翔案6B（X線室 推奨寸法）

翔案5から：X線室を推奨寸法 2,300×1,900 に・機械室と水まわりも見直し

中葛西の建物 16,800×5,400（壁芯）／2026.11.04／寸法 mm

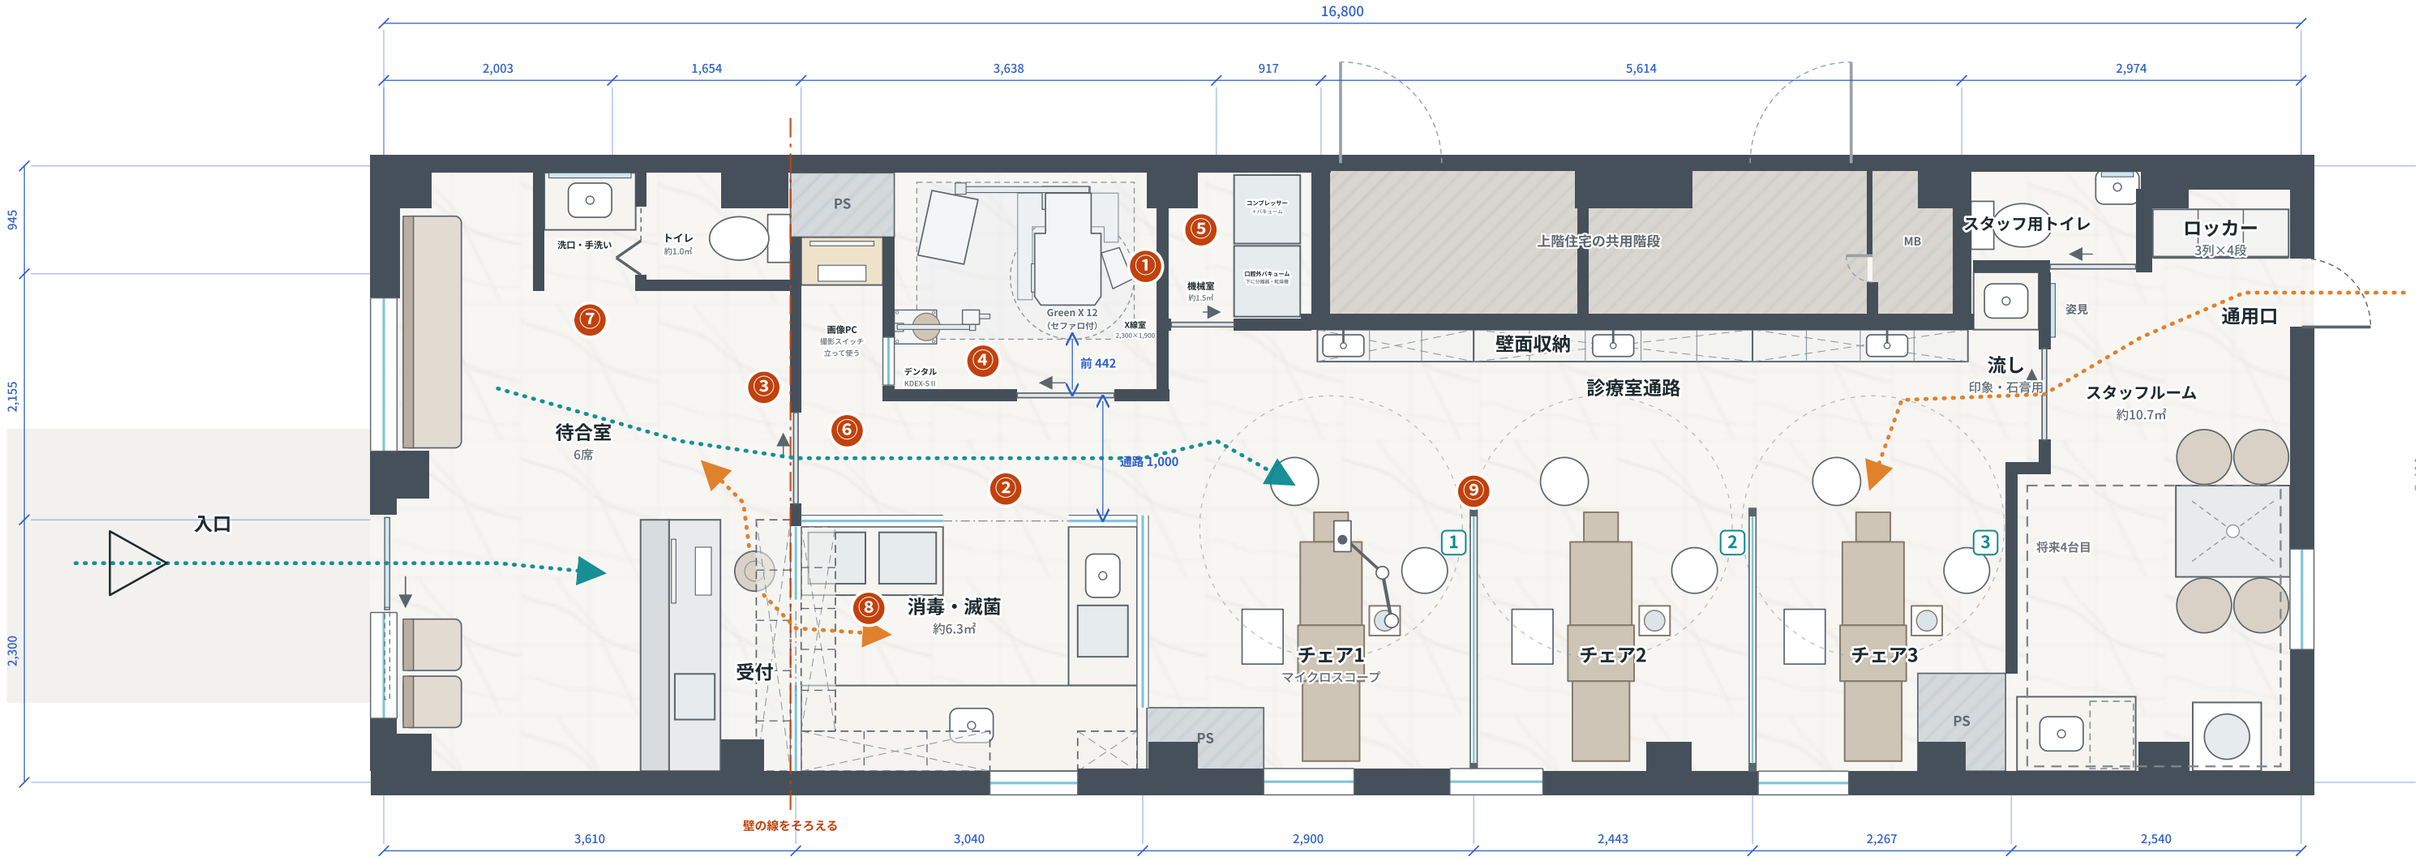
翔案5からの変更点

1. エックス線撮影室の奥行きを1.44m→1.90mに、幅は2.3mに（推奨2,300×1,900・約4.3㎡）。CTはバテック Green X 12（セファロ付・セファロは左）。回る範囲の前から壁まで約44cm
2. 通路の幅1.0mを残すため、消毒・滅菌の前の壁を約0.41m下げた（消毒・滅菌 約7.5㎡→約6.3㎡）
3. 診療室入口も、通路に合わせて約0.56m下へ（幅0.8m）
4. デンタル（KDEX-S II）は背中を左の壁につけ、患者さんは右を向いて座る。廊下側の壁から約40cm離し、頭の左右に約54cmずつあけた。セファロを撮るときはアームをよける
5. 機械室はX線室の右に、縦積みでコンパクトに（約1.5㎡）。コンプレッサーとバキュームを縦に積み、口腔外バキューム本体の台の下に分離器と乾燥機。空いた分で通路の入口を広げた
6. 画像PCと撮影スイッチは元の機械室の右半分（PSの下・約1.0㎡）。イスなしで立って使う（台の高さ約1,000）。X線室の確認用の窓は手前側に（デンタルの柱をよけて・幅約42cm）。トイレから受付までの壁の線をまっすぐに
7. 患者用トイレは手洗いなし（約1.0㎡・便器はPS側）。扉は洗口・手洗い側から入る折れ戸。洗口・手洗い（洗面台1つ）は扉なしで、左横だけ壁を立てた。待合は6席
8. 消毒・滅菌の窓側の作業台を奥行き600→750に。受付からの通り口は約10cm上へずらした（幅0.75mのまま）
9. チェアの間のガラス間仕切りに枠をつけた（ぶつかっても割れにくく）
